MAGISTRÁT HLAVNÍHO MĚSTA PRAHY

## Připomínkování Metropolitního plánu hl. m. Prahy

# 1) Dálnice v tunelu "910-610/-/4 Pražský okruh, stavba č. 520 (Březiněves - Satalice)"

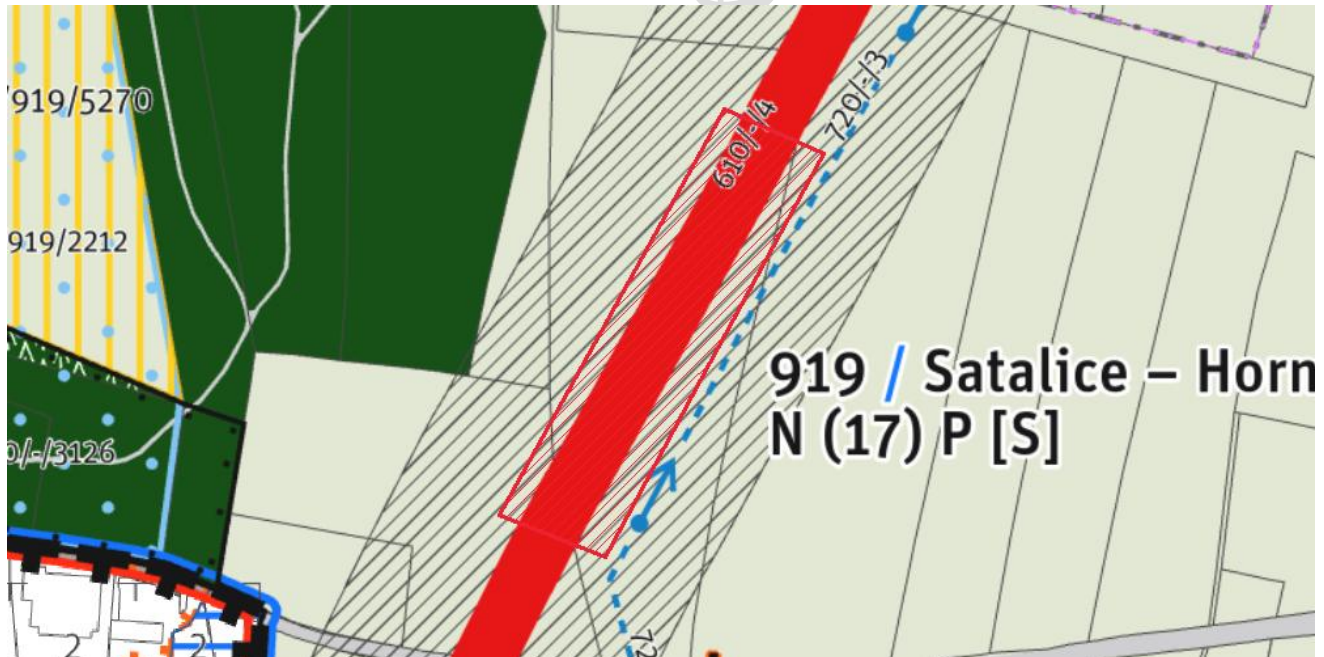
Text vyjádření: Požadujeme, aby grafické znázornění stavby "910-610/-/4 Pražský okruh, stavba č. 520 (Březiněves - Satalice)" bylo změněno na "Dálnice v tunelu (návrh)", ve znázorněném úseku, kde komunikace protíná pozemek 933/691 v k. ú. Satalice

Text zdůvodnění: V rámci zjišťovacího řízení k záměru s názvem "D0, stavba 520 Březiněves-Satalice" byly představeny varianty vedení dálniční stavby. Spolek Občané Satalic za udržení životního prostředí, městská část Praha - Satalice i občané Satalic uplatnili připomínky v tomto řízení k výškovému vedení trasy, ochraně proti hluku a vlivu provozu záměru na kvalitu ovzduší. Bylo navrženo vedení stavby tunelem, resp. překrytí stavby dlouhým ekoduktem v úseku, který v této námitce navrhujeme. Kvůli vlivům na životní prostředí a na obyvatele Satalic chceme na tunelové variantě trvat a podpořit ji zavedením do Metropolitního plánu. Nynější návrh napojení předmětného úseku na Černém mostě znamená vedení části okruhu dokonce na náspu, což by vedlo k překračování hlukových limitů v Satalicích a negativnímu dopadu stavby na krajinný ráz (lesopark Satalice, okraj Vinořského parku, Bažantnice v Satalicích).

#### 4) Produkční plocha západně od "610/-/29 Komunikační propojení Mladoboleslavská - Vysočanská radiála — návrh"

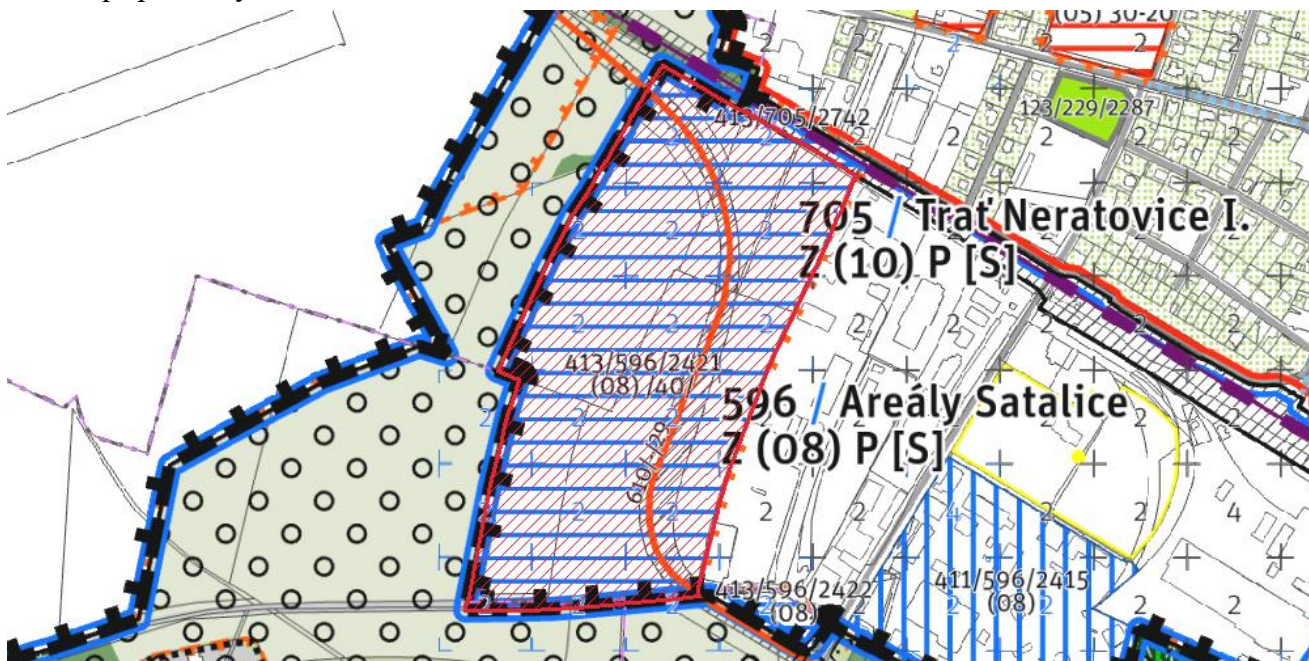
Text vyjádření: Požadujeme, aby prvek produkční plocha 413/596/2421 byla západně od pozemní komunikace "610/-/29 Komunikační propojení Mladoboleslavská - Vysočanská radiála — návrh" zachována jako nezastavitelná, v souladu s dnes platným stavem a byla přiřčena k lokalitě 933 / Kbely – Satalice

Text zdůvodnění: V platném územním plánu je plocha západně od plánované komunikace "610/-/29 Komunikační propojení Mladoboleslavská - Vysočanská radiála — návrh" nezastavitelná, s využitím jako orná půda. Na parcele 1991/2 v k.ú. Kbely je vyznačena Třída ochrany I., tj. nejcennější půdy, které lze odejmout ze ZPF pouze výjimečně. Změnou na zastavitelnou plochu by došlo k porušení zásady ochrany zemědělského půdního fondu. Další zastavitelné plochy lze vymezit pouze na základě prokázání potřeby vymezení nových zastavitelných ploch (§ 55 odst. 4 stavebního zákona) a vzhledem k vyznačené třídě ochrany I. zpravidla jen ve veřejném zájmu. Je přitom zřejmé, že východně od silniční komunikace už dnes existuje stále nezastavěná plocha nerušící výroby o výměře 3,5ha, takže potřebu vymezit plochy nové na úkor nezastavitelného území lze obtížně obhájit. Komunikace "610/-/29 Komunikační propojení Mladoboleslavská -

Vysočanská radiála — návrh" má mimo jiné odlehčit silné dopravní zátěži v MČ Praha - Satalice v ul. Budovatelská, aby ale plnila tento účel, není žádoucí ji dopravně přitěžovat víc, než je nutné, křižovatkami s produkčními areály a další dopravou indukovanou těmito areály. Ve vzdálenosti 300m se nachází areál plírný plynů s potenciálním bezpečnostním rizikem, není žádoucí v jeho blízkosti dosud nezastavitelné plochy měnit na zastavitelné a tudíž s přítomností potenciálně ohrožovaných osob. Podle zákona o prevenci závažných havárií č. 224/2015 Sb. § 49 odst. 4 musí krajský úřad (magistrát hl. m. Prahy) dbát při územním plánování na odstup zastavitelného území od objektů s nebezpečím. Neustálé přibližování staveb k areálu plynárny rovněž zhoršuje podmínky pro splnění bezpečnostní dokumentace plírný plynů.
